Referencia: Contrato de interventoría N°: 4334-2023 y Contrato de Consultoría N°: 4264-2023

Asunto: Informe de revisión Componente Arquitectónico, Paisajismo, Seguridad Humana y señalética

Asunto: Informe de revisión del componente hidráulico proyecto Casa Cultural Museo de Memoria - Mapiripan de la información entregada con fecha 26/12/2024.

6. PLANO ARQ - 201 DETALLE 03:

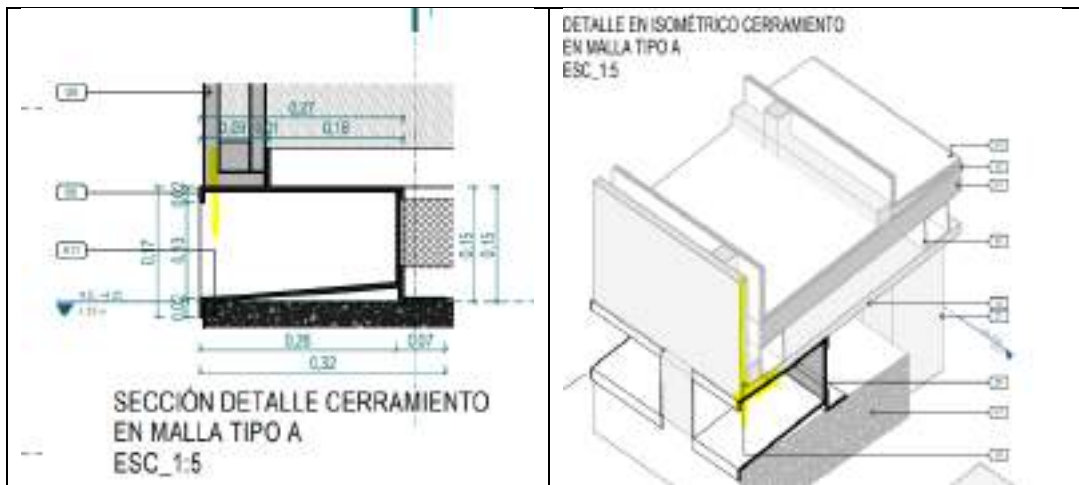
a. El tablero de madera, como está planteado en el detalle, no funciona ya que las uniones entre tablillas se contraerán y expandirán con los

cambios de clima. Toca plantearlo en listones de 4x4 de madera maciza que estén juntos, pero no pegados.

b. Se debe garantizar no tener perforaciones, que se sostengan sobre herrajes sin necesidad de perforar. En caso de perforarse, indicar por dónde y garantizar que por ahí no se entre el agua. Faltan detalles de los remates y flanches.

c. Se hace necesario mayores niveles de detalle 3D, Isométricos, etc. para la cubierta y el parapeto.

Observación: Subsanaada parcialmente. Persisten parte de las observaciones y a. y b, en PLANOS ARQ-323, ARQ-324 y ARQ-325.

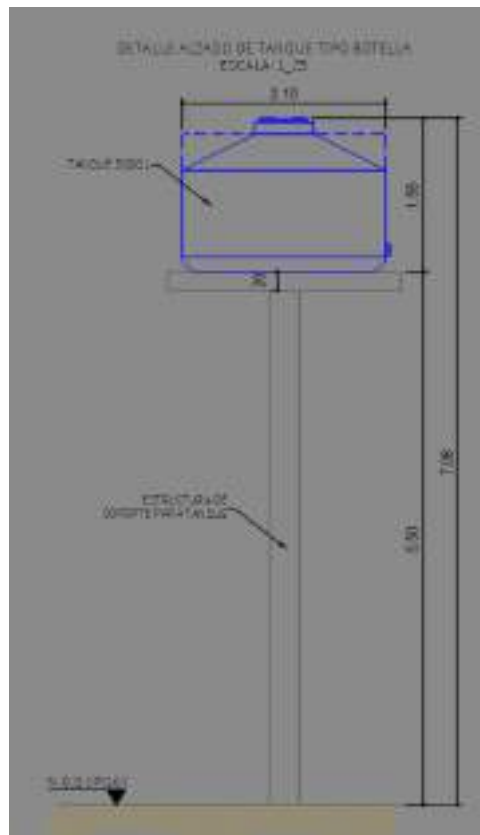
- Se atiende en la revisión del 2024/12/03, se indica que “El tanque de almacenamiento esté como mínimo a una altura de 5.50m”
- Se indica que se requiere de una altura mínima de 3.10 m para el tanque de almacenamiento, sin embargo, el tanque está situado una altura de 1.50 m, no se realiza la verificación de la ruta crítica cuando el nivel del tanque esta bajo, no funcionará la red. Se recomienda verificar la altura

del tanque para garantizar el adecuado funcionamiento de la red de suministro. Verificar si es posible ubicar el tanque en la cubierta, para evitar requerir equipos de bombeo.

- o Se mantiene observación en la revisión del 2024/11/25. Se indica en las memorias que se debe garantizar que el tanque este siempre en su nivel máximo, esta condición no es posible de mantener debido a que no tiene en cuenta el consumo del edificio. Se sugiere instalar el tanque en la cubierta.
- o Se atiende en la revisión del 2024/12/03, se indica que *“este tanque deberá estar ubicado sobre una mensula de 5.5m de alto para la presión de los aparatos mas exigentes”*. Se recomienda verificar el detalle del pedestal del tanque, teniendo en cuenta su acceso, anden de circulación para mantenimientos y escaleras de gato y puntos de anclaje para poder hacer los lavados cada 6 meses.

- o Se atiende en la revisión del 2024/12/03, se sugiere dejar una nota para los componentes arquitectónicos y estructurales como se indica en el oficio de respuesta.

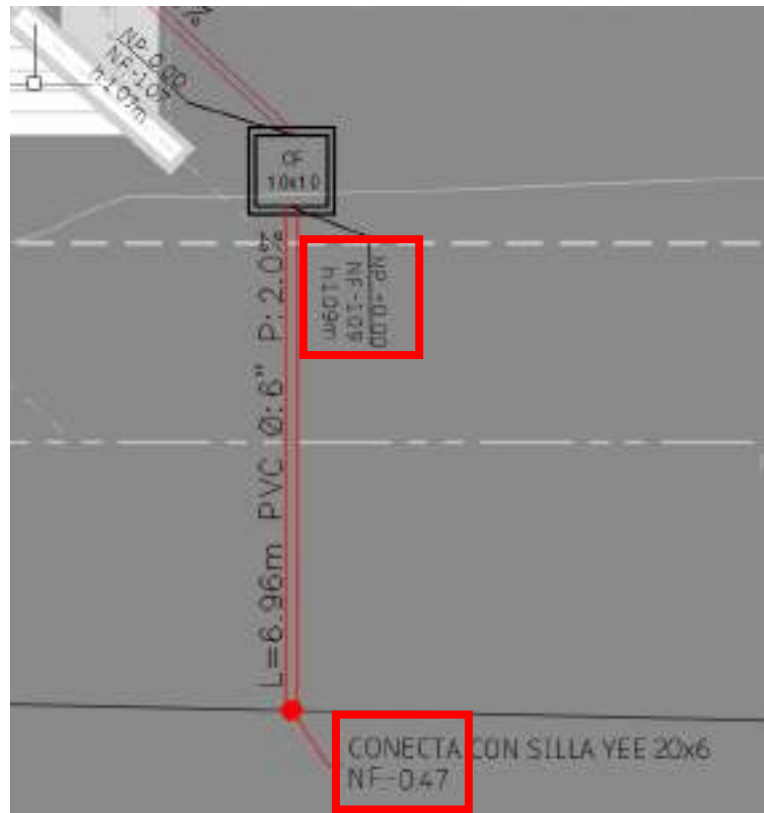
- El tramo final de la caja final al colector existente no cumple con la pendiente mínima de la acometida domiciliaria, debe ser de mínimo del 2%.
 - o Se mantiene observación en la revisión del 2024/11/25. La pendiente de la acometida de alcantarillado domiciliario debe tener una pendiente mínima del 2% por norma de las ESP.

- o Se atiende en la revisión del 2024/12/03.
- Se debe incluir la información del colector exterior existente, diámetro, longitud entre pozos, pendiente y cotas.
 - o **Se mantiene observación en la revisión del 2024/11/25. Se debe garantizar la profundidad mínima de las redes de alcantarillado en zonas peatonales y en zonas vehiculares. Debe ser mínimo de 1.20 en las vías.**
 - o **Se mantiene observación en la revisión del 2024/12/03, se debe garantizar que la tubería deberá tener un recubrimiento mínimo del 1.20m. En el plano se indica NF=-0.47 y en la caja previa se indica que el NF=-1.09, al parecer la tubería está en contra pendiente. Indicar las cotas de las redes exteriores.**

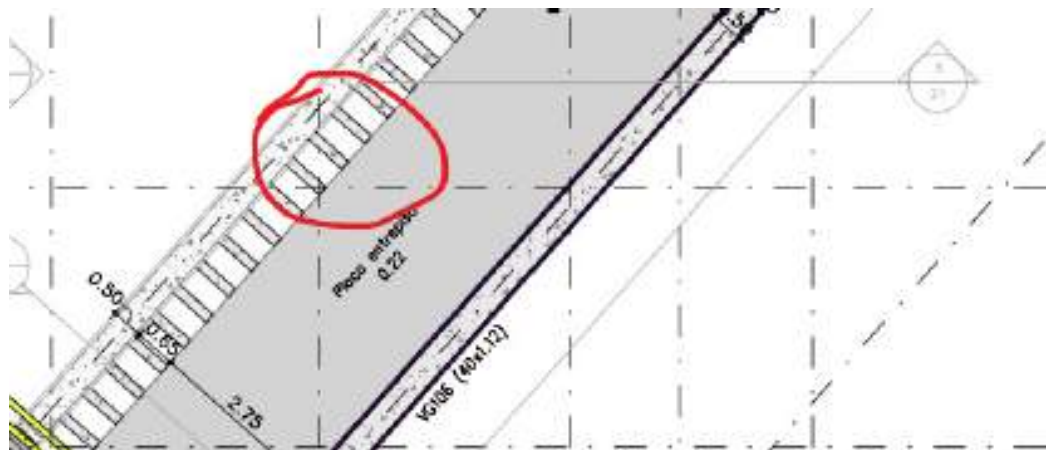
11. Verificar el diseño de los elementos estructurales si llegase a afectarse el R definido
Revisión Mincultura: en esta última versión la estructura ya no presenta torsión extrema,
Se subsana

12. Aclarar porque algunas columnas no cumplen con Relación columna fuerte y viga débil PENDIENTE

13. Aclarar porque en la memoria de cálculo se presenta diseño de losa aérea de 22cm de espesor, pero en los planos no se logra identificar este elemento

Revisión Mincultura: en la memoria y planos se encuentran acorde con la placa de 22cm propuesta, cabe la pena observa
